柏崎刈羽原子力発電所第7号機 工事計画認可申請に係る論点整理について

2020年6月30日
東京電力ホールディングス株式会社

- ▶ 下記の工事計画認可申請に係る論点及び第830回審査会合における指摘事項に対する回答について説明する。

建物・構築物における地震応答解析モデルの既工認からの変更点 【指摘事項に対する回答】

補助壁の考慮範囲の例（B3F）

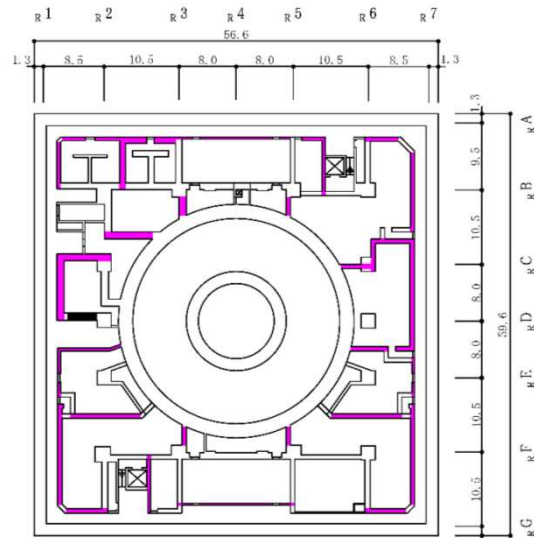
地震応答解析モデルにおいて補助壁を耐震要素として考慮することに関連して、設計体系の他のプロセスにおける補助壁の取扱いを整理するとともに、設計体系の合理性及び結果の保守性の観点から設計体系の考え方を説明すること。

- 今回工認の地震応答解析においては、以下のとおり補助壁を考慮することの妥当性を確認している。
 - 「原子力施設鉄筋コンクリート構造計算規準・同解説（（社）日本建築学会，2005制定）」（RC-N規準）を参考としたプロセスにより間仕切壁から補助壁を選定しており，耐震要素として考慮可能な条件を満たしている。
 - 「原子力発電所耐震設計技術指針 J E A G 4 6 0 1 -1991 追補版（（社）日本電気協会）」（J E A G 4 6 0 1 -1991 追補版）で評価される第1折点で降伏する，完全弾塑性型のせん断スケルトン曲線で評価しており，保守的な設定としている。
 - 2007年新潟県中越沖地震のシミュレーション解析により，地震時の挙動をより実応答に近い形で評価できることを確認している。
- 上記の地震応答解析の結果は，後段の設計プロセスである耐震壁，RCCV，基礎スラブの評価に用いる。

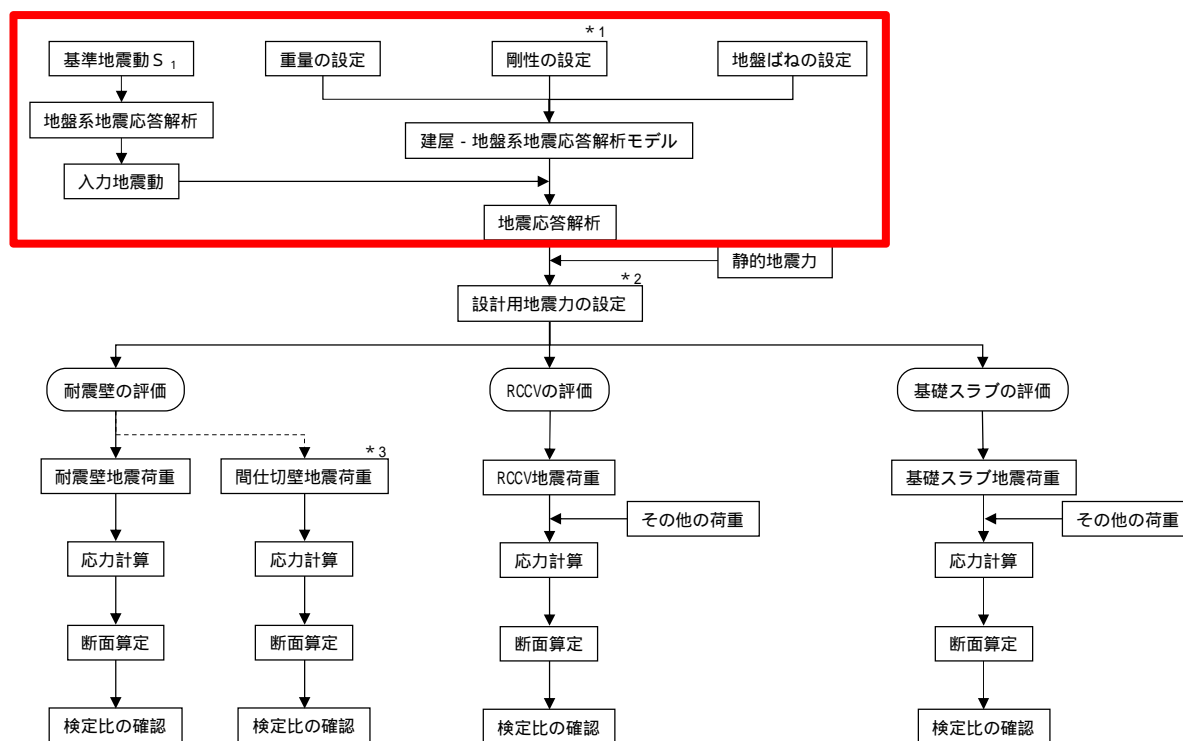
地震応答解析モデルにおいて補助壁を耐震要素として考慮することに関連して、設計体系の他のプロセスにおける補助壁の取扱いを整理するとともに、設計体系の合理性及び結果の保守性の観点から設計体系の考え方を説明すること。

- 地震応答解析の他の設計プロセスである耐震壁，RCCV，基礎スラブの評価において，補助壁の取扱いが整理されていない。
- 設計体系全体として，補助壁を考慮することの合理性及び結果の保守性が確認できていない。

- 設計体系のプロセスについて，既工認時及び今回工認における地震応答解析，設計用地震力，評価のフローを整理した。
- 今回工認の耐震壁，RCCV，基礎スラブの評価における補助壁の取扱いを整理し，各部材の設計体系の合理性及び結果の保守性を確認した。

モデル全体図

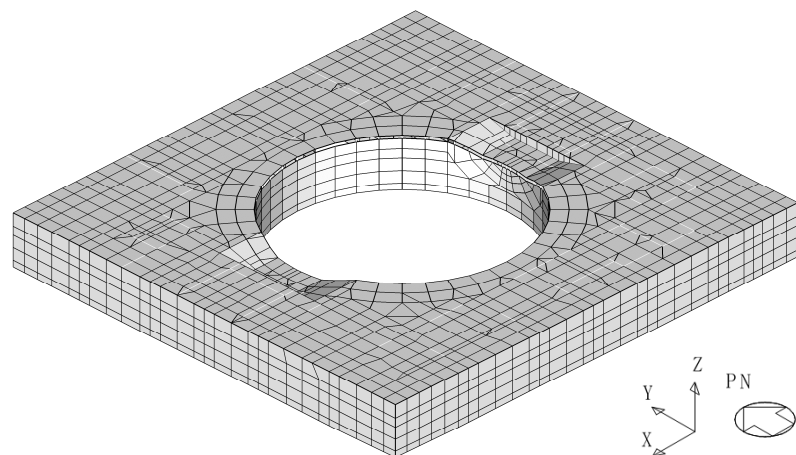
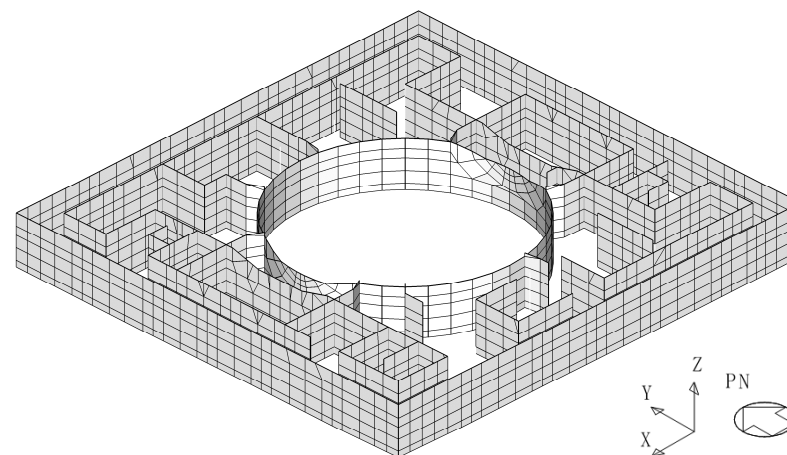
- 今回工認のRCCVの評価において、RCCVに入力するせん断力をRCCVと補助壁のせん断断面積比により算定していることの妥当性を確認するため、3次元FEMモデルを用いたせん断力負担割合の検討を実施した。
- 原子炉建屋の一層分を取り出した3次元FEMモデルを用いて、上階の床スラブ位置に単位長さの強制変位を入力した際のボックス壁、RCCV、中間壁及び補助壁が負担するせん断力の割合を算定し、RCCVの評価に用いるせん断力負担割合が妥当であることを確認する。
- 本検討は、RCCV部のせん断力が最も大きくなる層であること、中間壁へのせん断力の分配も確認できる層であること、床剛の仮定に基づき一様の強制変位を入力した場合、他の階でも同様の結果となることが予想できることより、B3Fを代表して検討を行う。
- なお、本検討は、原子炉建屋の高さ及び平面形状が共通であることを踏まえ、柏崎刈羽原子力発電所6号機原子炉建屋を対象に実施したものである。

- 3次元FEMモデルによるせん断力負担割合は、RCCVの評価におけるせん断力負担割合と概ね同程度となっていることを確認した。
- 以上より、今回工認のRCCVの評価において、RCCVに入力するせん断力をせん断断面積比により算定していることの妥当性を確認した。

B - 2 : 高温による剛性低下

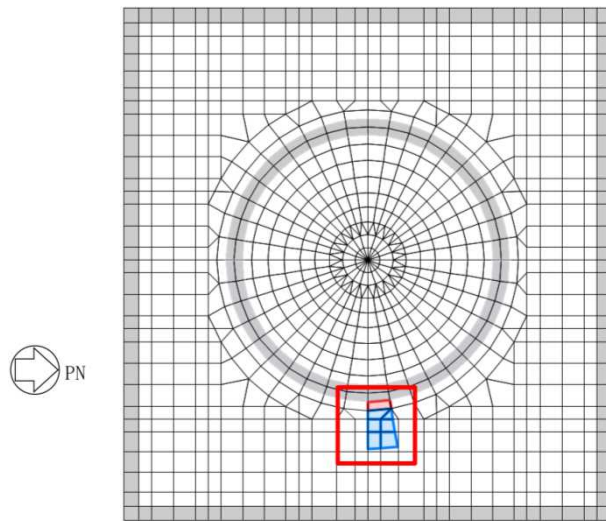
地震荷重と組み合わせる耐震評価では、重大事故等時の高温による剛性低下を考慮していないが、地震荷重と組み合わせない強度計算では、重大事故等時の高温による剛性低下を考慮している。

重大事故等時の高温による剛性低下の考え方が整理されていない。

- 重大事故等時において、格納容器気相部温度は一時的に200 を超えるが、構造健全性評価上考慮すべき壁面の温度は最高で約165 である
- 地震荷重と組み合わせる耐震評価では、事象発生後以降の最高となる壁面温度である約165 を包絡する値として、限界圧力 (0.62MPa) における飽和温度 (約168) を考慮することとしている。
- 地震荷重と組み合わせない強度計算では、重大事故等時の原子炉格納容器の放射性物質閉じ込め機能の確認を行うために、評価温度として設定しており、その温度は、産業界でシビアアクシデント時の原子炉格納容器の耐性の指標として用いられている200 としている。この温度は、耐震評価における温度の考え方を踏まえると、実現象を超えた保守的な設定値となっていると言える。
- 以上より、鉄筋コンクリート構造物においては剛性低下を考慮しないことが基本であるが、強度計算においては、実現象を超えた評価温度として高い値を設定していることから、重大事故等時の温度影響を確認する観点から剛性低下を考慮することとしている。

基準モデル

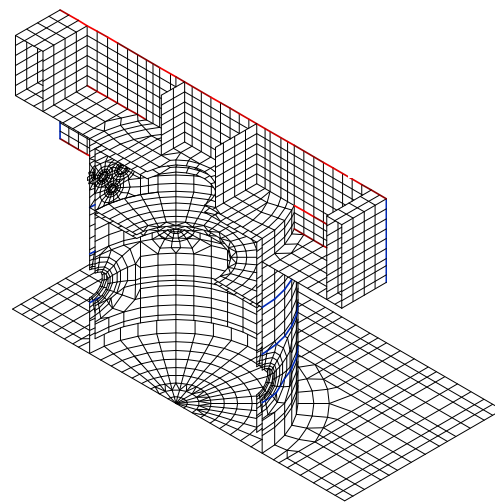
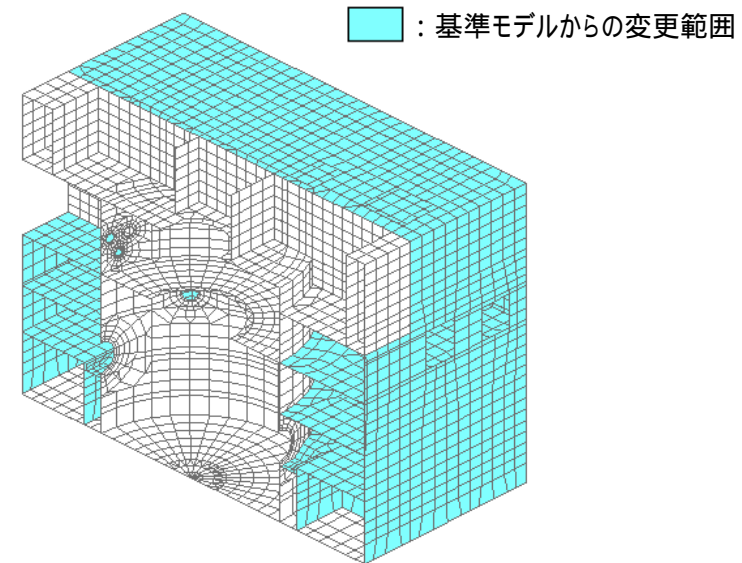
- ・原子炉建屋の基準地震動 S_s に対する地震応答解析では、せん断スケルトン曲線上の最大応答値が第1折点を超え、壁が塑性化する結果となっている。
- ・RCCV及び原子炉建屋基礎スラブの応力解析モデルに考慮している壁のうち、シェル要素でモデル化している壁については、非線形特性を考慮しているため、地震荷重を入力することで、地震による壁の塑性化が考慮される。
- ・一方、境界条件として考慮している壁（基礎スラブ上の中間壁及びボックス壁）は弾性部材として設定しており、塑性化を考慮していない。

中間壁及びボックス壁に地震による塑性化を考慮することで、基礎スラブの応力に影響を及ぼす可能性がある。

- RCCV底部及び周辺部基礎の応力解析モデル（基準モデル）に弾性部材として考慮している壁は基礎スラブ上の中間壁及びボックス壁であることから基礎スラブに着目し，中間壁及びボックス壁の地震時の塑性化が基礎スラブの応力に及ぼす影響を確認するため，影響検討を実施する。
- 影響検討は，中間壁及びボックス壁を，拘束効果及び塑性化をより忠実に再現できるシェル要素に変更したモデル（検討モデル）を用いて実施する。
- 検討項目は，RCCV底部及び周辺部基礎の断面の評価において検定値が最も大きくなる面外せん断力とする。
- 今回工認における弾塑性解析においても，面外せん断力に対しては非線形特性を考慮できず，弾性として解析を行っているため，本検討は弾性応力解析にて実施する。
- 検討方向は，RCCV底部及び周辺部基礎の評価において検定値が最も大きくなる荷重の組合せケースを参考に，加力方向は水平方向W E，鉛直方向上向きとする。
